# RAPPORT D'ENQUETE PUBLIQUE

AUTORISATION ENVIRONNEMENTALE POUR LE  
RENOUVELLEMENT DE L'AUTORISATION D'EXPLOITER,  
POUR UNE DUREE DE 25 ANS ET POUR L'EXTENSION  
DE LA CARRIERE DE MICASCHISTE A AMPUIS (69)

Pétitionnaire : société BUFFIN TP

Commissaire enquêteur : Claire MORAND

Plan de situation du PPR de la Traille sur  
parcellaire

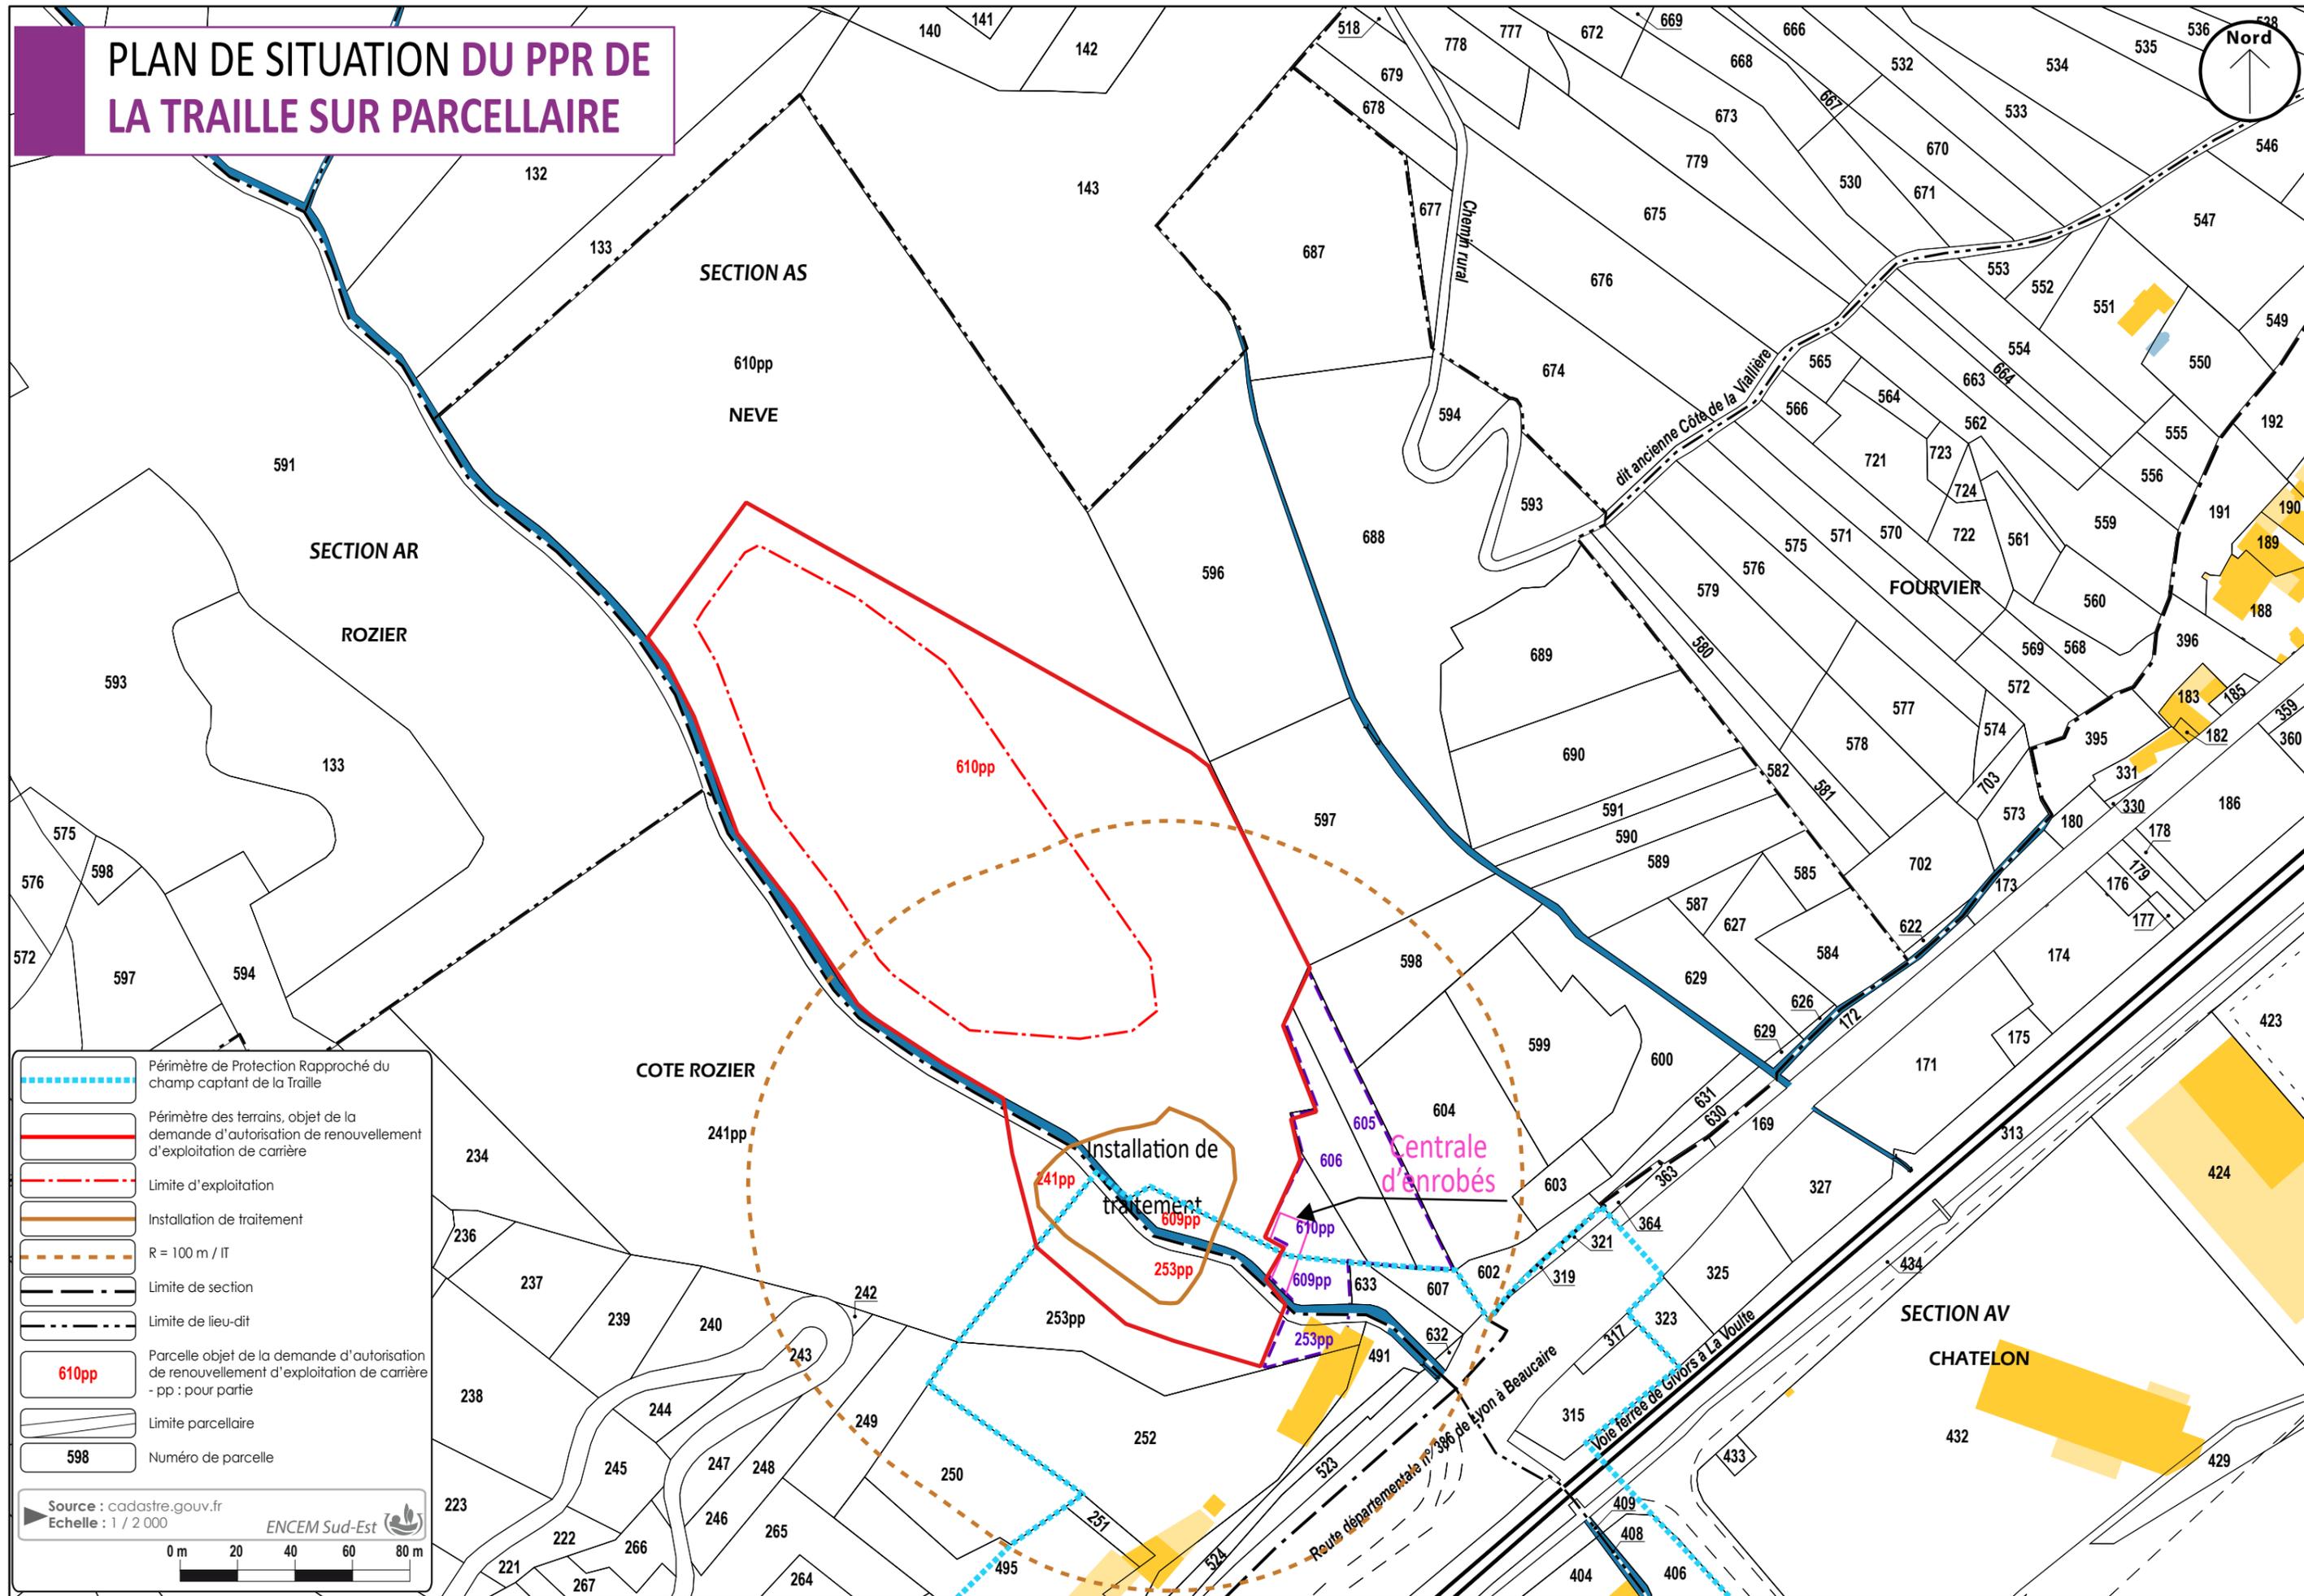
**Question du commissaire enquêteur : Comment la société BUFFIN TP a-t-elle prévu de prendre en compte cette demande ?**

Cf. cartographie « Plan de situation du PPR de la Traille sur parcellaire » en annexe.

# PLAN DE LA CARRIERE ET CHARTE DU PARC DU PILAT

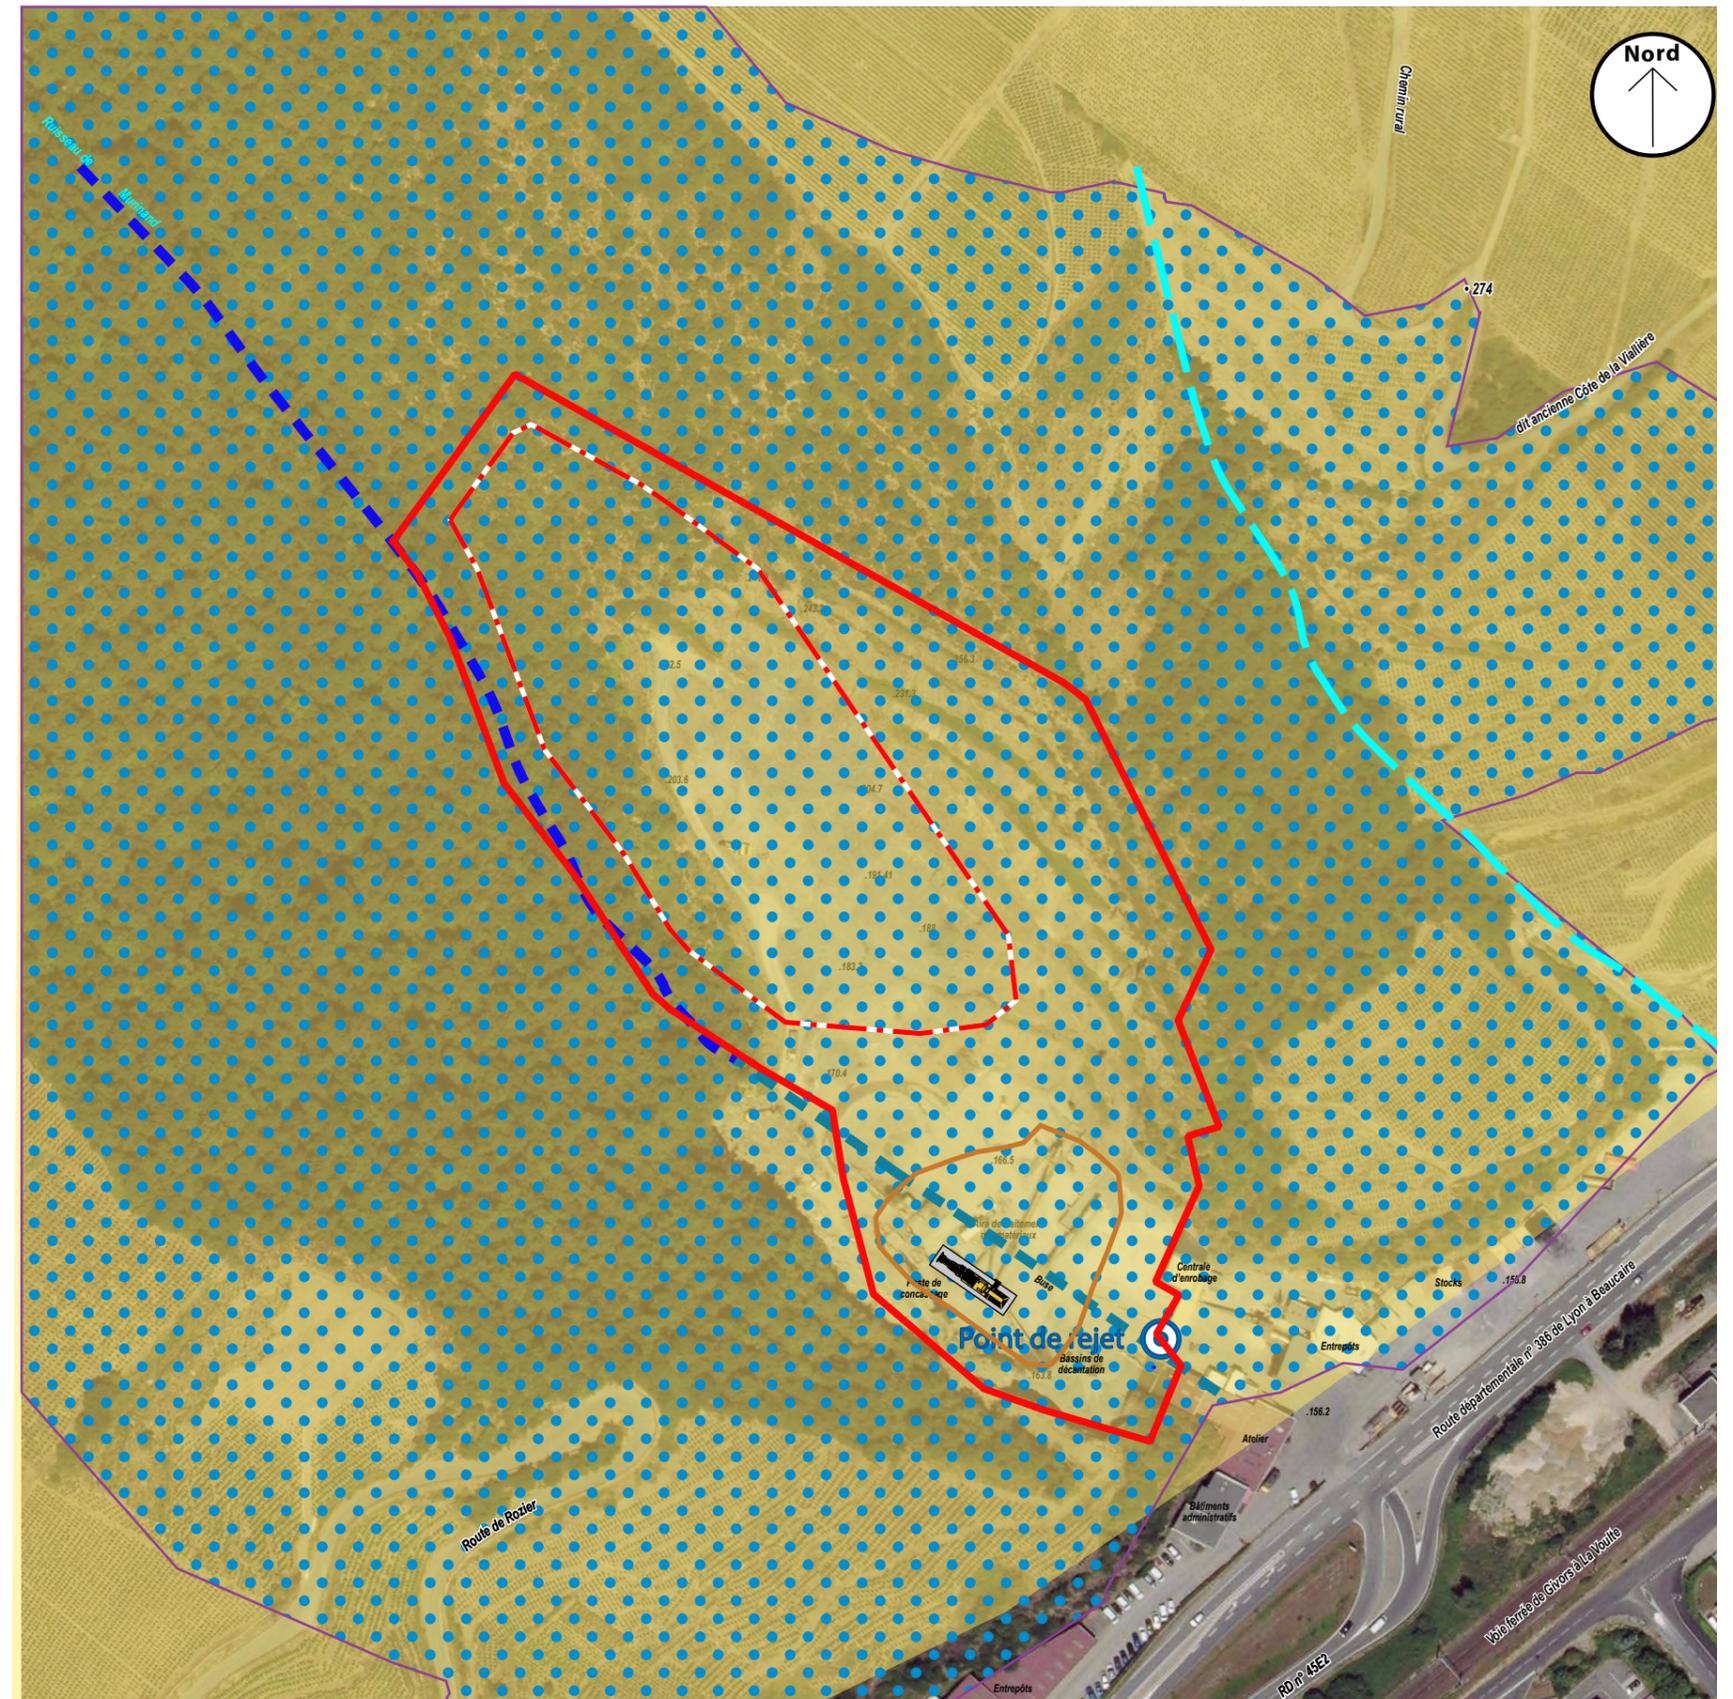
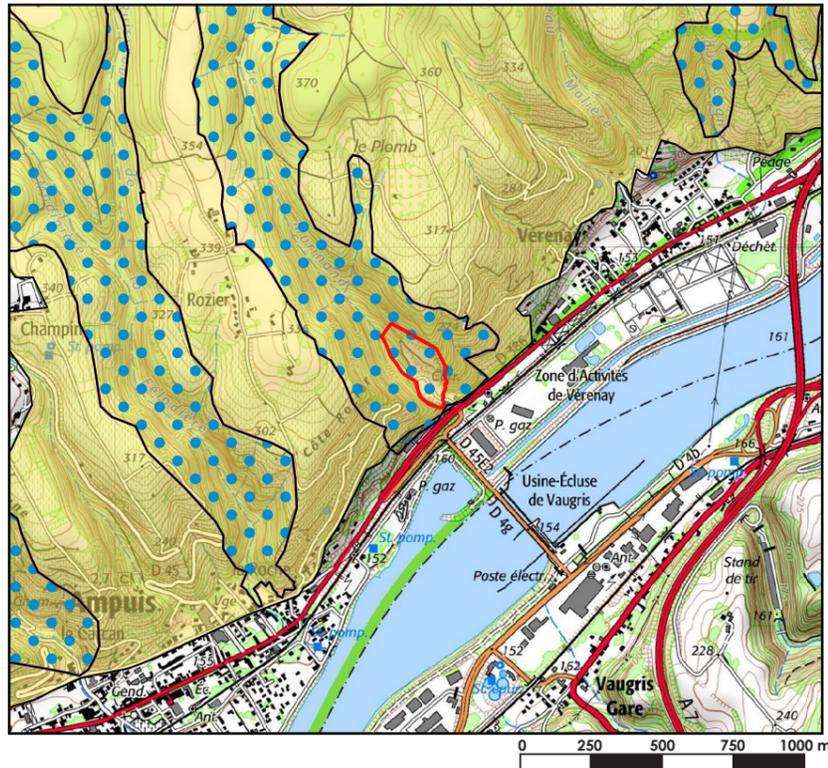
- Absence de la mention des zonages environnementaux figurant dans le plan de Parc => Site d'Intérêt Patrimonial (SIP) et Site Ecologique Prioritaire (SEP), alors que le périmètre concerné par le projet est localisé dans le SIP du ravin du Murinand et dans le SEP des Ravins rhodaniens

Concernant la charte du Parc du Pilat, elle a bien été étudiée dans le cadre du dossier notamment sur les plans paysager et écologique.

Cf. cartographie « Plan de la carrière et charte du parc du Pilat » en annexe
